WOHNHAUS DR. BOEHM-COTTI IN TOMILS-GR
UNTERGESCHOSS 1/2

7499-5 16.4.69 1/2 BEATE SCHNITZER DIPL. ARCH. BSA SIA REV. 1.5.69
115/76 ZELTWEG 74 8032 ZÜRICH 051/47 80 69

Kanalisation 17.5.69

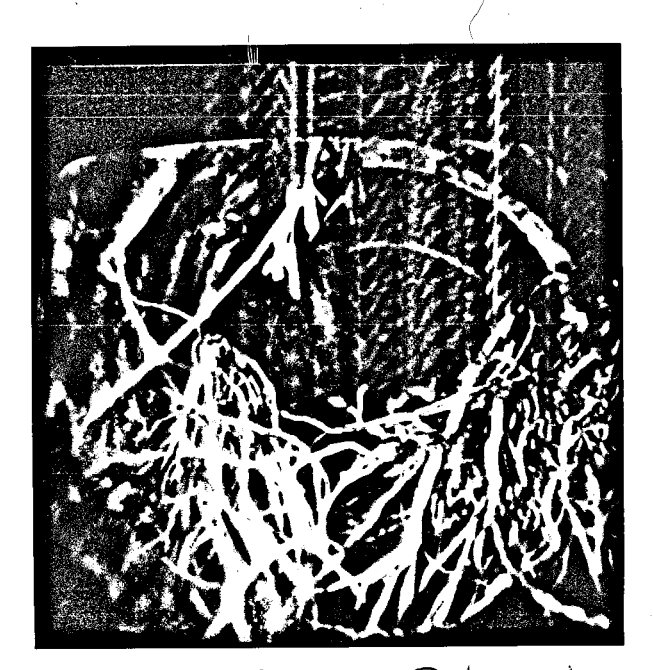
9.10 m
Dement-Rohr unteres WC. Weide gefallt 18.8.77

Entlüftungs-Rohr 1990 4.19
Dement-Rohr 4.9.77 geöffnet und repariert 1.41

12.6.97: Kanalisationsrohr im Bad ausgegraben, da Wurzelwerk drin und verstopft. Wohl wegen Senkung der Mauer auf der Zusammenmündung der beiden Rohre (von WC und Bad).

WOHNHAUS DR. BOEHM-COTTI IN TOMILS-GR
UNTERGESCHOSS 1/2

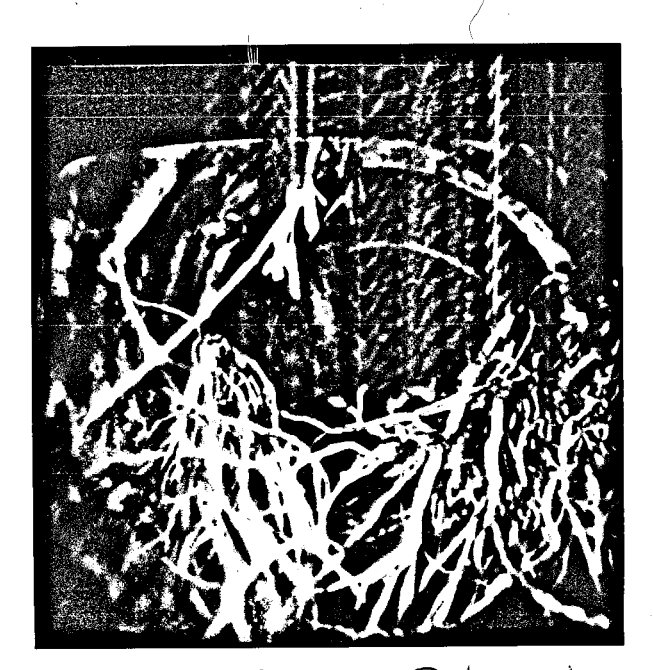
9.10 m
Dement-Rohr unteres WC. Weide gefallt 18.8.77

Entlüftungs-Rohr 1990 4.19
Dement-Rohr 4.9.77 geöffnet und repariert 1.41

12.6.97: Kanalisationsrohr im Bad ausgegraben, da Wurzelwerk drin und verstopft. Wohl wegen Senkung der Mauer auf der Zusammenmündung der beiden Rohre (von WC und Bad).

Kühlleitung 26. Sept. 1973
mit 20 cm westlich der Ecke
220 cm tief als Terrain aus
den Haus. Die erste
50 cm sind Pingerschlauch,
mit Platte abgedeckt,
dann 3 m Sink-Rohr.
